СТРОИТЕЛЬСТВО СИСТЕМЫ СУХОГО ЗОЛОУДАЛЕНИЯ БЕРЕЗОВСКОЙ ГРЭС

ОСНОВНЫЕ ТЕХНИЧЕСКИЕ РЕШЕНИЯ

Этап №1 «Анализ и оценка соответствия выпущенной ранее рабочей документации по титулу «Строительство системы сухого золоудаления в рамках реализации проекта «Строительство 3-го энергоблока на базе ПСУ 800 филиала Березовской ГРЭС ОАО «Э.ОН Россия» проектной документации, действующей НТД и требованиям Технического задания»

113N8F-ОТР-01-ПЗ

Рис. 32.

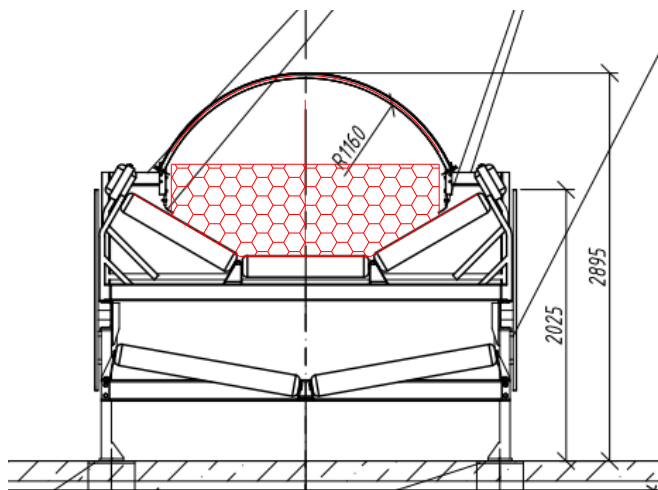
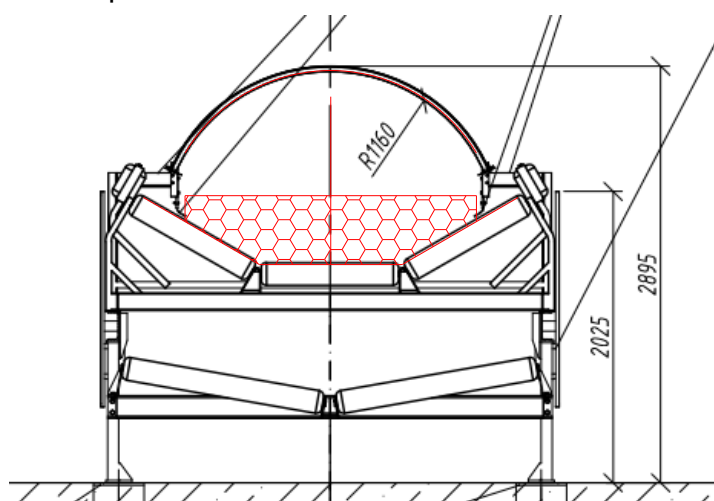
Ширина ленты 2,5 м, причём полезная ширина по чертежу ИА-11-0368-4-TX, лист 6, разрез 3-3 составляет не более 2,2 м. Таким образом, на одном погонном метре конвейера будет находиться слой золы высотой $1,19 : 2,2 = 0,54$ м (без учёта набухания увлажнённой золы). По данным химлаборатории БГРЭС, при затворении золы водой, из-за ее особых свойств, происходит разбухание и увеличения до 2,5 раз в объеме. С учетом набухания в 2.5 раза высота слоя золы на конвейере составит 1.35 м.

Вызывает сомнение возможность транспортировки такого слоя конвейером.

По рабочему чертежу ИА-11-0368-4-ТХ лист 1 насыпной вес золы указан $1,117 \div 1,49$. При минимальной плотности 1,117 объём груза на ленте составит $927:1,117=830$ м³.

На одном погонном метре конвейера будет находиться $830:1040=0,8$ м³.

Таким образом, на одном погонном метре конвейера будет находиться слой высотой $0,8:2,2=0,36$ м (без учета набухания увлажнённой золы). С учетом набухания в 2.5 раза высота слоя золы на конвейере составит 0.72 м.

Для уточнения гарантированной работоспособности конвейерного транспорта необходим анализ документации завода изготовителя в.т.ч. уточнить производительность конвейеров, мощность приводов, конструкцию натяжного устройства ленты, возможность восприятия дополнительных нагрузок конструкциями конвейера и галереи с учётом возможного увеличения веса увлажнённой золы.
